- PERIZIA DI VARIANTE N.3 -

SF.22 - Fiume Mulinazzo: Protezione spondale in massi (km 0+740 - 0+880) Relazione idrologica-idraulica

MODIFICA TECNICA N.255_Rev.1

OGGETTO: Rivisitazione sistemazione idraulica lato valle

Figura 1 – Stralcio planimetrico dell'elaborato di P.V.T.2 – codifica PEID_P001_50_4137.

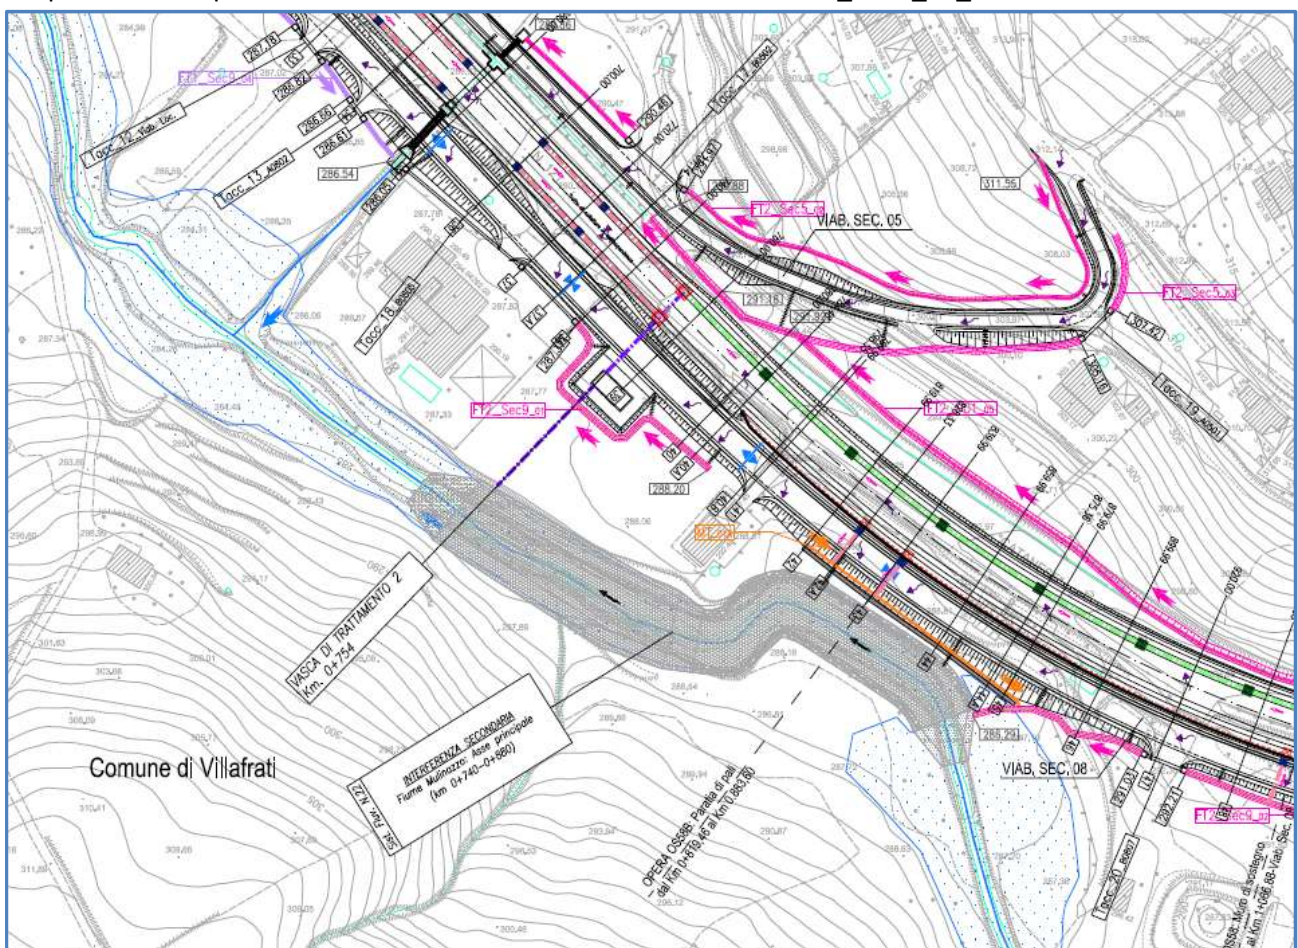
Si riporta stralcio planimetrico dell'elaborato di P.V.T.2 – codifica PEID_P001_50_4137

Con la presente modifica tecnica sono state apportate delle piccole ottimizzazioni planimetriche alla sistemazione idraulica in parola, al fine di migliorare il raccordo planimetrico tra le due sezioni tipologiche, garantendo la sezione minima idraulica prevista in progetto.

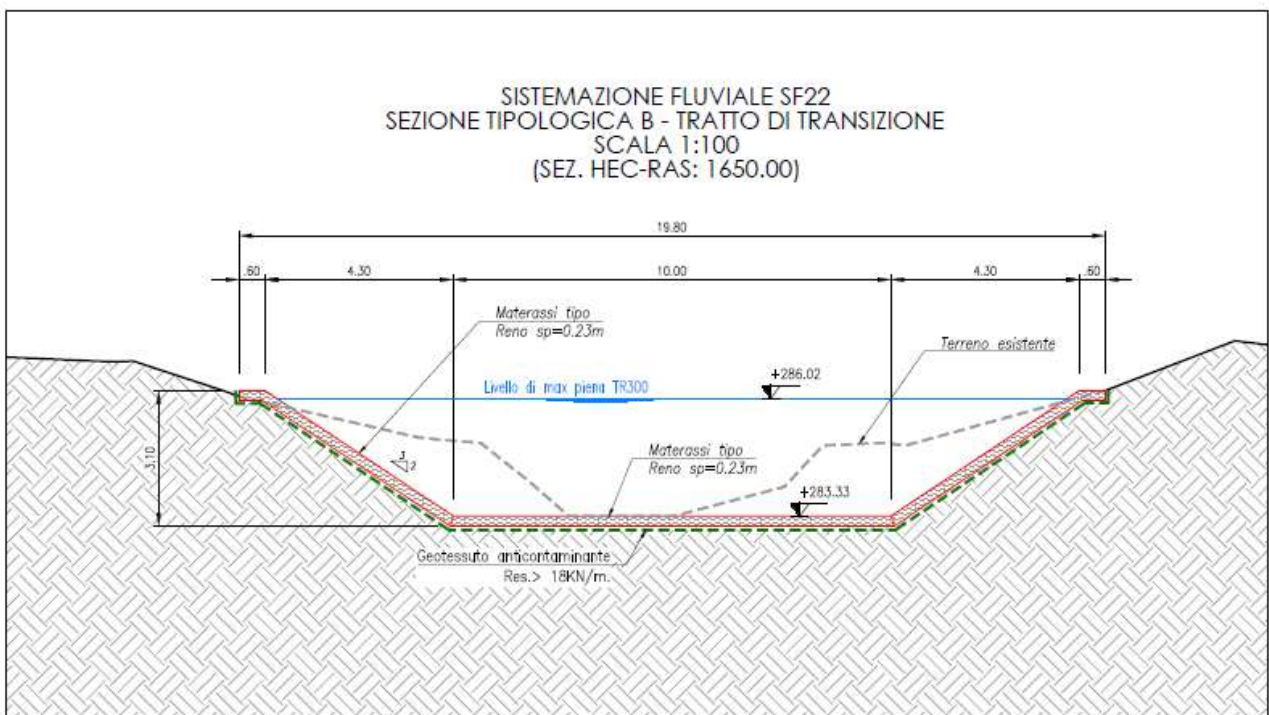
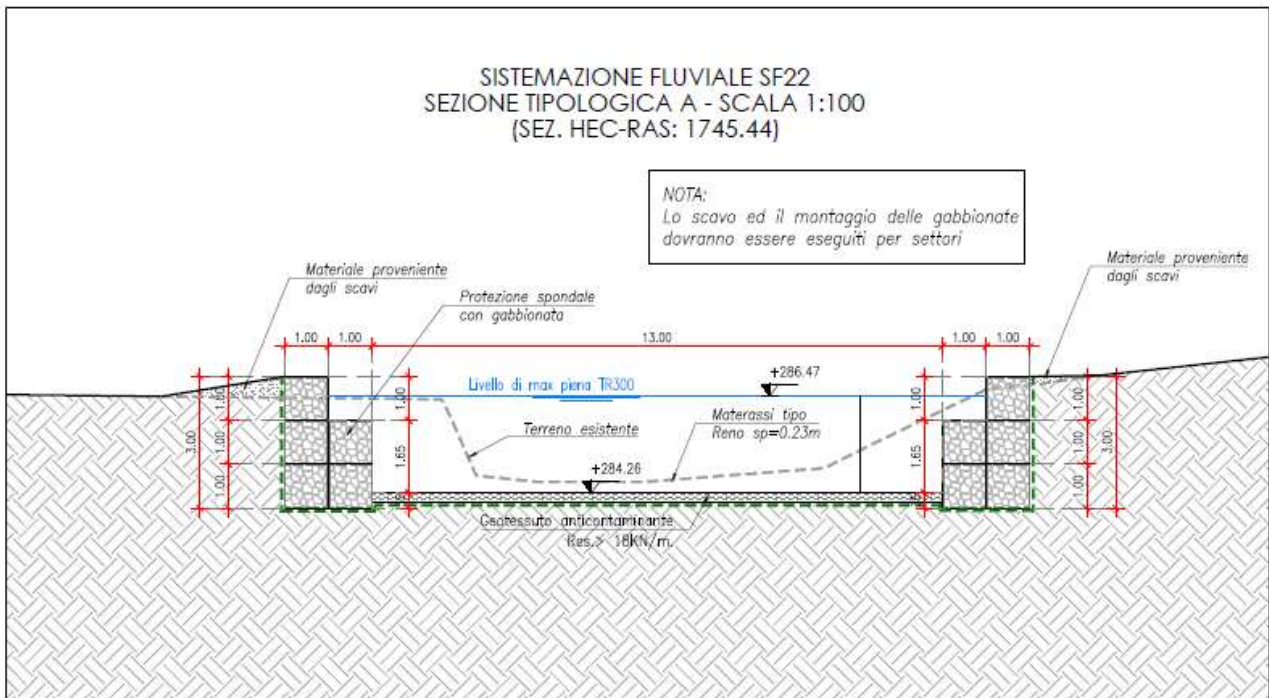
La sistemazione idraulica "SI22" di P.V.T.2 prevede la realizzazione dell'intervento di rivestimento del Torrente Mulinazzo per un tratto lungo circa 150 ml secondo due diverse sezioni tipologiche di seguito riportate:

Figura 4 – Sezione tipo B1 sistemazione "SF22" - elaborato di Modifica Tecnica n. 255 codifica PEID_B026_51_4137.

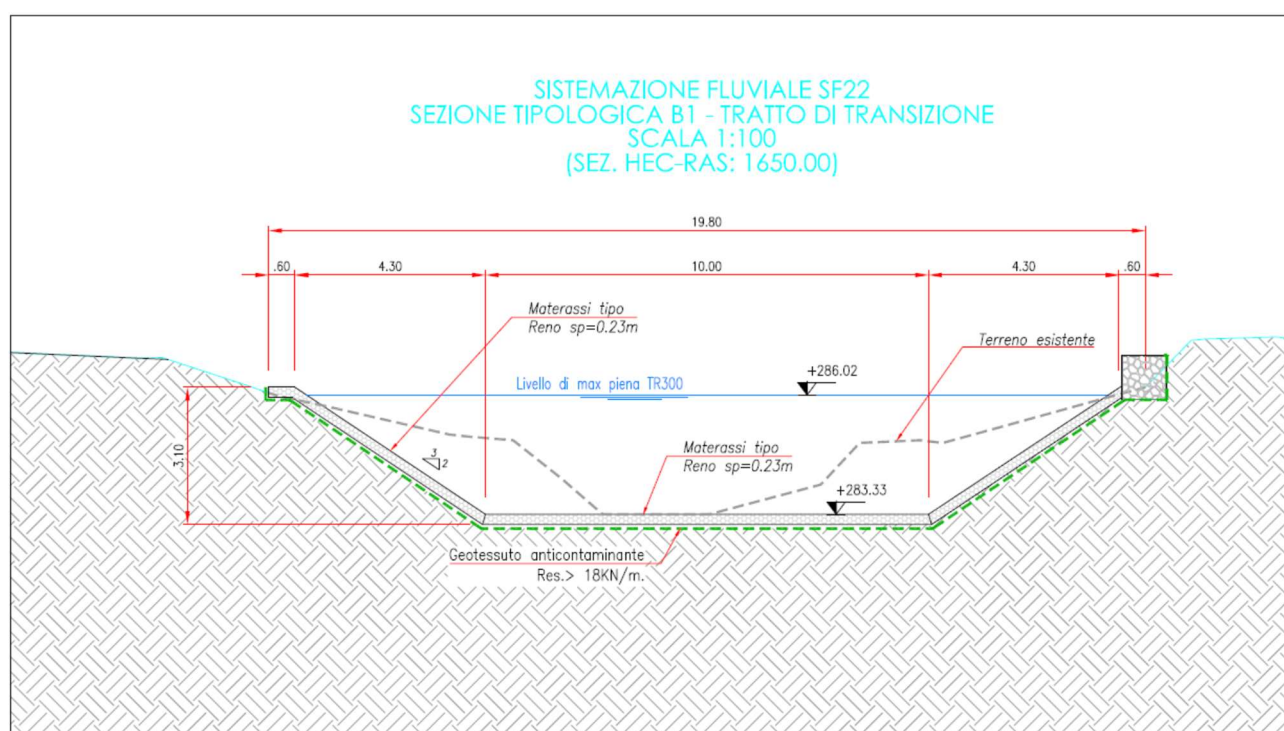
Inoltre, a seguito della rimozione della fitta vegetazione presente sull'area di realizzazione della sistemazione idraulica in parola, è stata riscontrata la necessità di introdurre una nuova sezione tipologica che permetta un migliore inserimento dell'intervento previsto in progetto rispetto all'orografia esistente.

Si riporta a seguire la nuova sezione tipologica denominata "B1" introdotta con la presente modifica tecnica:
